ESCLARECIMENTO I

Edital nº 018/2013 (Concorrência)

Com relação às consultas formuladas referentes ao **Edital nº 018/2013 (Concorrência)**, que tem por objetivo a execução dos serviços de montagem de 250 (duzentos e cinquenta) poços tubulares profundos, já perfurados, e de sistema simplificados de abastecimento de água em comunidades rurais situadas em municípios da área de atuação da 1ª Superintendência Regional da Codevasf, estado de Minas Gerais, temos a informar o seguinte:

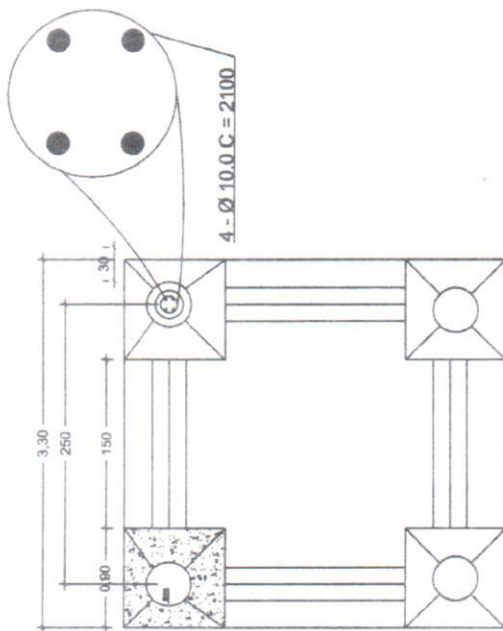
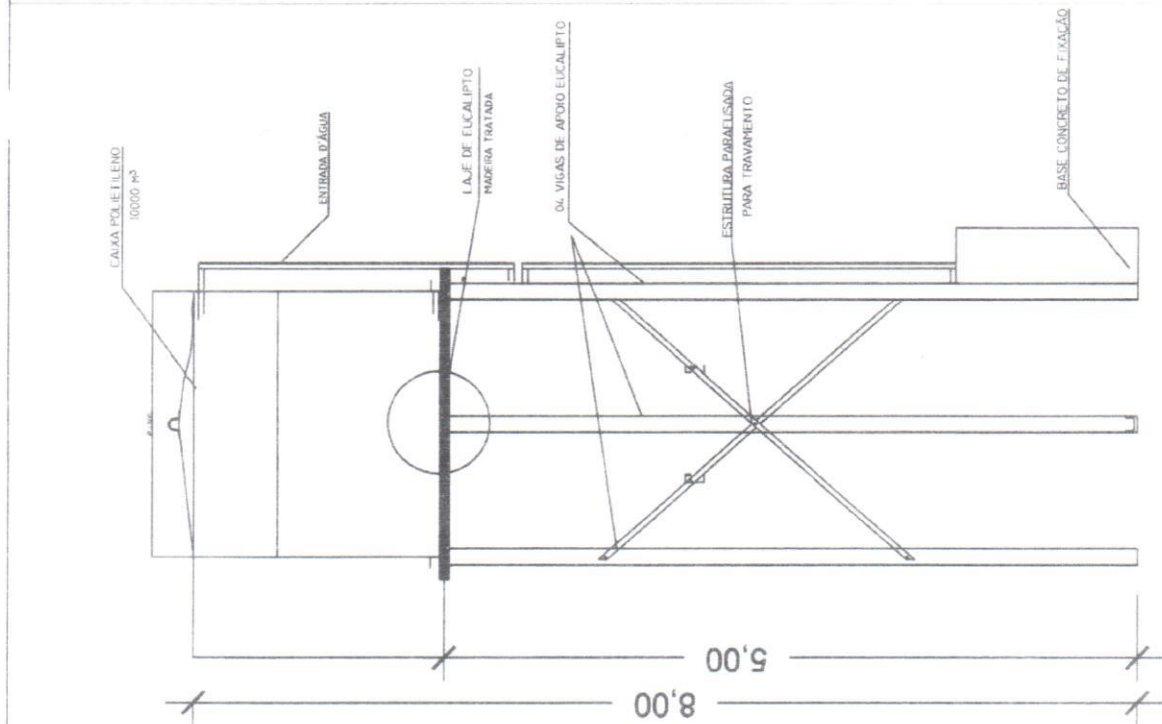
- 3) Na Especificação Técnica, item 2.2.2 – Reservatório, informa que a estrutura para suportar o reservatório será feita conforme projeto em anexo. O projeto desta estrutura não veio no edital. Solicito envio do projeto da base, e altura de instalação do reservatório.

- 1) Estão previstas 02 (duas) caminhonetes, por isto, 24 meses.
- 2) A portaria nº 518 de 2004, que estabelecia os padrões para qualidade de água para fins de potabilidade, foi substituída pela portaria nº 2.914, de dezembro de 2011.
- 3) O projeto básico da estrutura de apoio do reservatório é conforme o fax que se encontra anexo a este documento de fax e que passa a integrar o Edital em disputa.
- 4) O quadro de comando deverá ser compatível com a bomba a ser fornecida.
